Frederiksborgvej 141

Afslag på ansøgning om retslig lovliggørelse af kystbeskyttelse, Frederiksborgvej 135-141 og påbud om fjernelse af anlægget

9. oktober 2026
Sagsnr.: 26-020030
Doknr.: 26-020030-2

Figur 1a vandlinje og skræntlinje. Tv. vandlinje mellem 1954 og 2025. Th. skræntlinje mellem 1995-2025. Kilde Niras: Behov for skræntbeskyttelse Frederiksborgvej 87-205 Ortofoto 2025

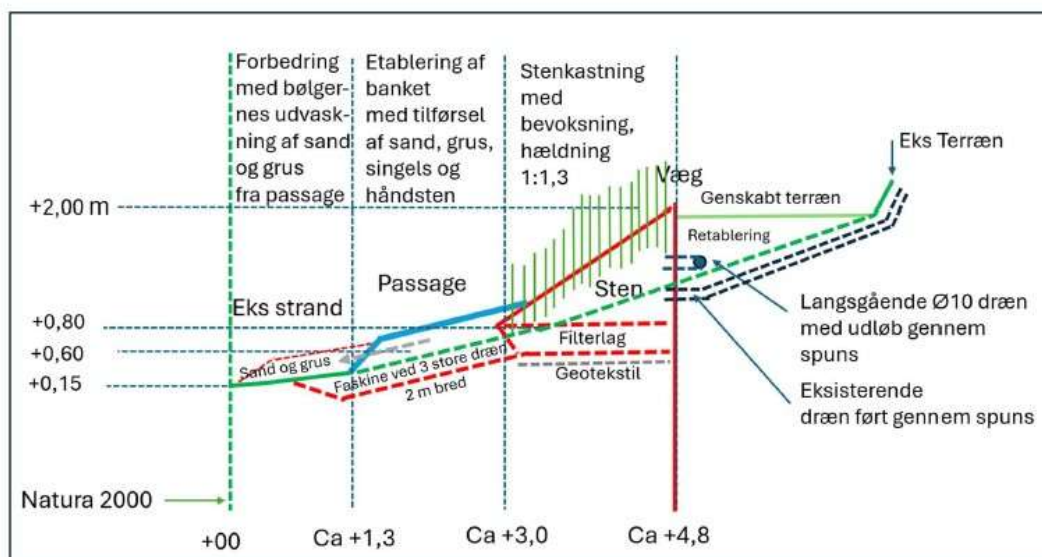
Niras vurderer, at vandlinjens placering overordnet er stabil i den analyserede periode og at de mindre variationer mellem de enkelte års, vurderes at kunne tilskrives usikkerheder.

Niras vurderer, at det er vanskeligt at vurdere den naturlige udvikling i kystskrænten. Niras har for at kvalificere vurdering af kystens udvikling, gennemgået udvalgte historiske luftfoto af ejendommene omfattet af projektet og har udtrukket et enkelt højdeprofil i det digitale system Scalco. Niras vurderer, at der ses erosion på ejendommene og at særligt den sydlige del af strækningen er udsat som følge af overgang til naboejendommens hårde kystbeskyttelse.

Niras har anvendt udvalgte luftfoto fra årene 2013, 2014, 2018 og 2022. Roskilde Kommune bemærker, at anvendelse af luftfoto skal ske over en længere årrække, da bevoksning, lys og vandstand er faktorer, som gør det vanskeligt at tolke udviklingen i kysten. Der henvises til luftfoto fra 2001-2025 i bilag 2b, hvor det fremgår, at der sker begrænset tilbagerykning af kysten.

Fig. 2.2 Højdeprofiler for Frederiksborgvej 135B og 135C baseret på data fra Danmarks højdemodel. Der ses begrænset tegn på erosion på dele af ejendommen. 2007=orange streg, 2015=lysegrøn streg, 2019=mørkegrøn streg og 2024=rød streg.

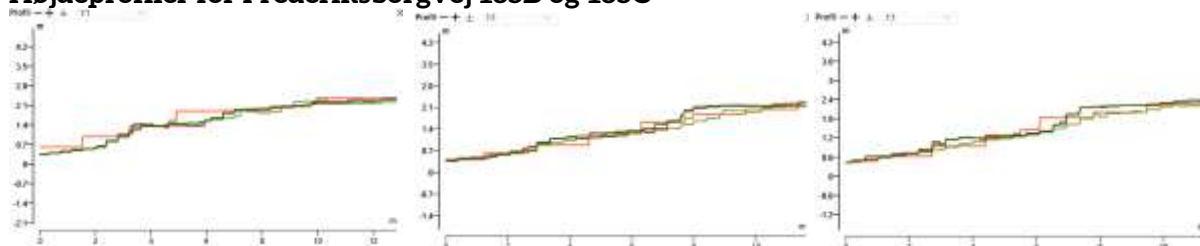
På højdeprofiler vedlagt i bilag 2, fremgår data om terrænet i år 2007, 2015, 2019 og 2024. Her ses begrænset eller ingen erosion på Frederiksborgvej 135c, 135b, 135e, 135d, 137, 139a og 141. På Frederiksborgvej 137B ses lokal erosion og tilbagetrækning af kystskrænten. Der er tale om en koteletgrund hvor boligen er placeret 73 meter fra vandkanten.

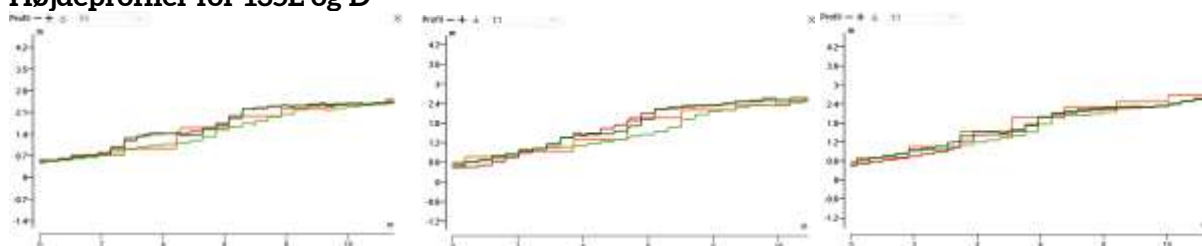
Roskilde Kommunes bemærkninger: Der ses påvirkning af kysten. Som det fremgår i højdeprofiler i bilag 2 ses der imidlertid, over en længere periode fra 2007-2024 ikke væsentlig tilbagerykning af kystskrånningen på Frederiksborgvej 135D.

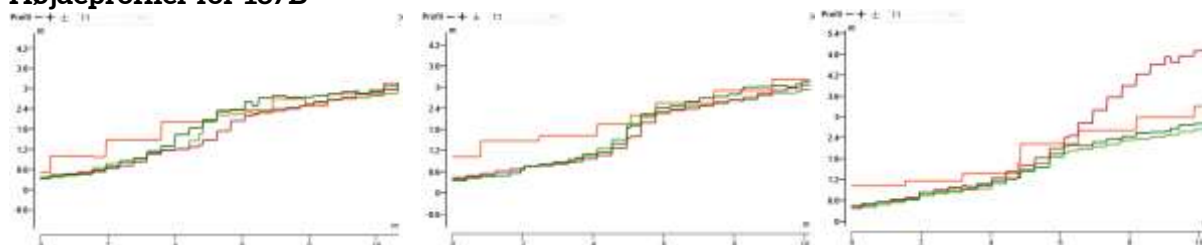
Det fremgår, at der er sket en begrænset erosion af kysten på Frederiksborgvej 135-141 i perioden 2007-2024. Dog ses der erosion på Frederiksborgvej 137B, som er en koteletgrund hvor boligejendommen ligger 73 meter fra vandkanten. Erosionen udgør ikke en risiko for bebyggelse men har reduceret havearealet.
